工程指示 / 要求簡箋(E.I.)

工程指示編號：EI / 2878/20

工程名稱：亞皆老街中電

工程項目：天花 地盤用鐵碼 T3 樣板層 (3,5,6/F)

名稱	天花鋼架角碼	制圖	CJM	2020.10.15	修改		
材料	75x50x6mm 鍍鋅角鋼	復核	SHUI	2020.10.20	日期		
顏色	熱浸鋅	批準			圖號	4101-MS01-Y1

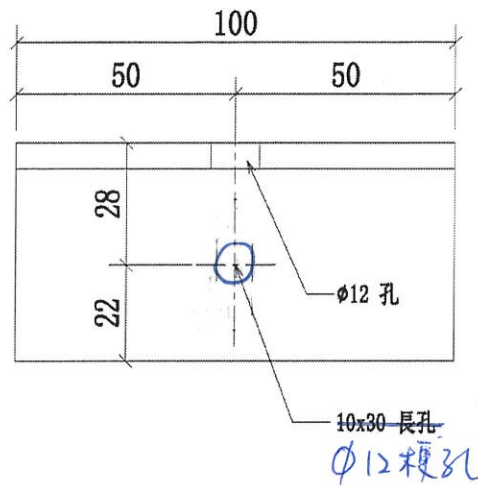
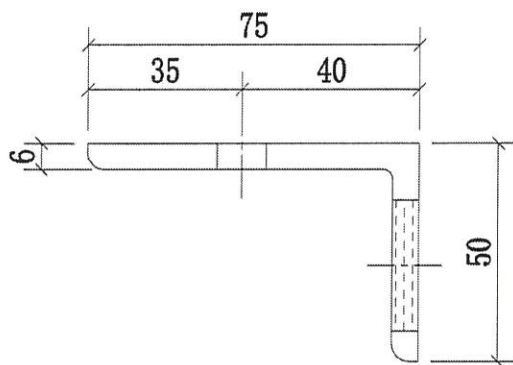
附件為 T3 樣板層 (3,5,6/F) 天花鐵碼加工圖。鐵碼的長孔改為  $\phi 12$  梗孔。請出貨到地盤用。

名稱	天花鋼架角碼	制圖	CJM	2020.10.15	修改	
材料	100x75x6mm 鍍鋅角鋼	復核	SHUI	2020.10.20	日期	
顏色	熱浸鋅	批准			圖號	4103-MS01-Y9-100

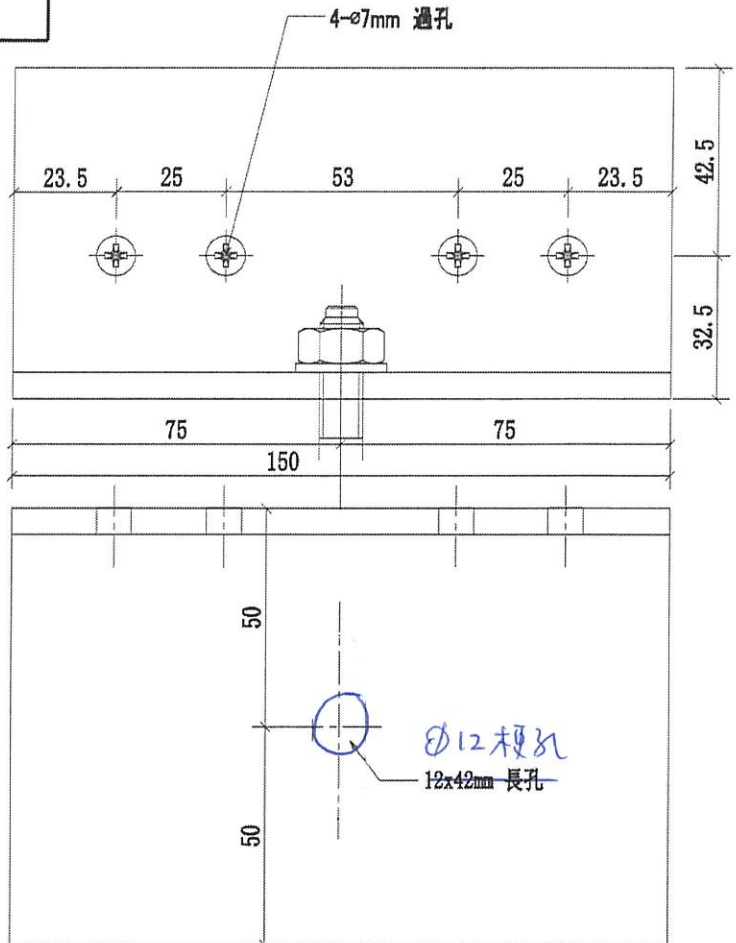
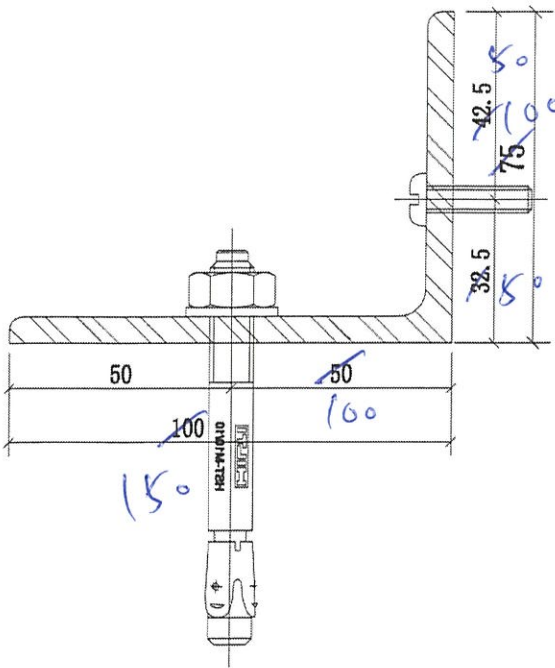
Y9-100 角碼挖頭場需要加長
